答复: PRIVORO-BOERBOEL機種-設變 製作DFM--恒榮

PVBB-3023-001_D设 变评估

Date : 2022/03/08

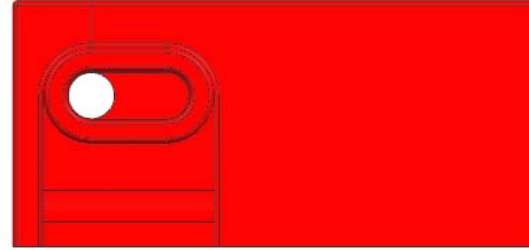
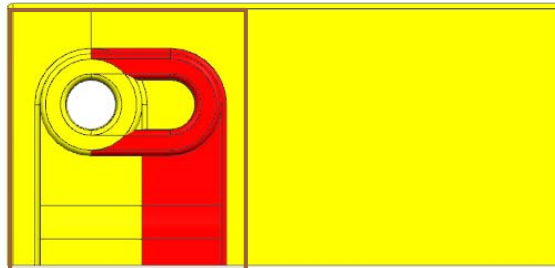
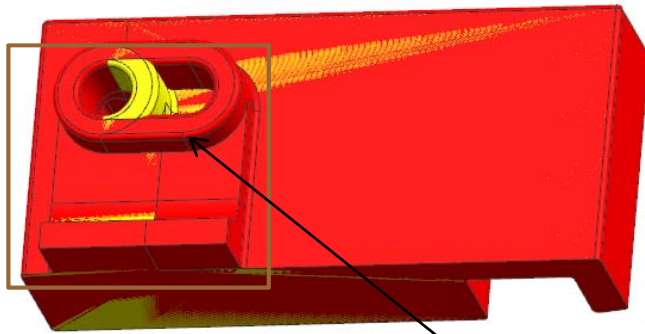
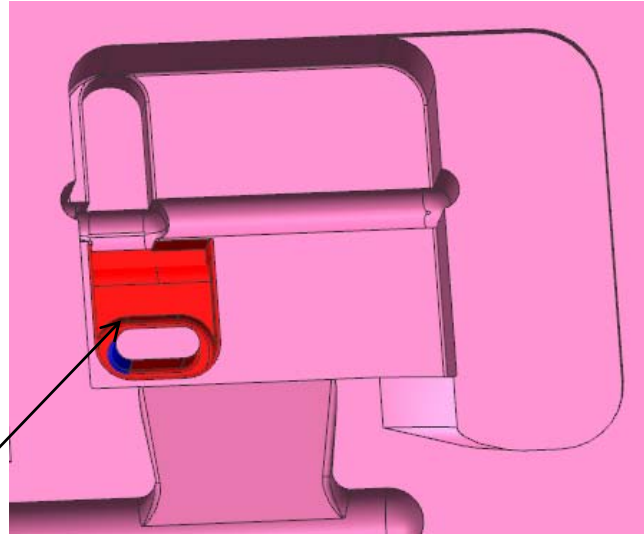
由于产品此处设变，
修模方案為：前模仁蓝色位置需烧焊加铁，红色面CNC做铜公放电加胶，共8处。

修模内容 Content	修模时间 Lead time
1.前模仁对印位置需烧焊加铁, 红色面CNC做铜公放电加胶。	以上修模时间需 10天 It will take 10 days.
